TENDER ADDENDUM
ADDENDA À LA SOUMISSION
ULT - Electrical Kiosk Replacement
ULT - Remplacement de kiosque électrique
NCC tender file # AL1523
Dossier de soumission de la CCN no. AL1523
August 6, 2014
Le 6 aout, 2014
ADDENDUM NO: 3
ADDENDA NO: 3

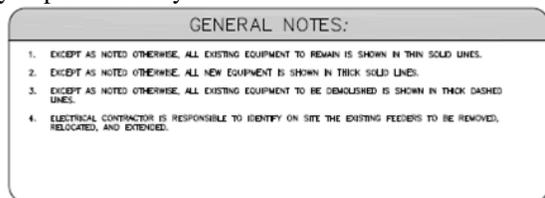
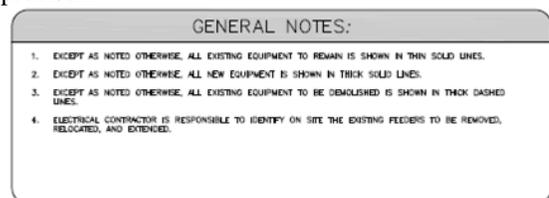
6. Q - Drawing E04; Do I include the existing breakers with the specific notes #2 or just supply what #2

6. Q - Dessin E04; Dois-je inclure les disjoncteurs existants avec les notes spécifique n ° 2 ou tout

says? Also on the layout drawing Is there anything we have to supply for side one?

simplement fournir ce n ° 2 dit? Toujours sur le plan d'aménagement est-il quelque chose que nous devons fournir pour le côté 1?

A – Contractor to provide the breakers as shown on detail 6. All distribution is on side 2, and nothing is on side 1. Attached see new drawing with clouds noting the changes.

R – L'entrepreneur doit fournir les disjoncteurs comme indiqué sur le détail 6. Toute la distribution est sur le côté 2, et rien n'est sur le côté 1. Attaché voir le nouveau dessin avec des nuages en notant les changements.
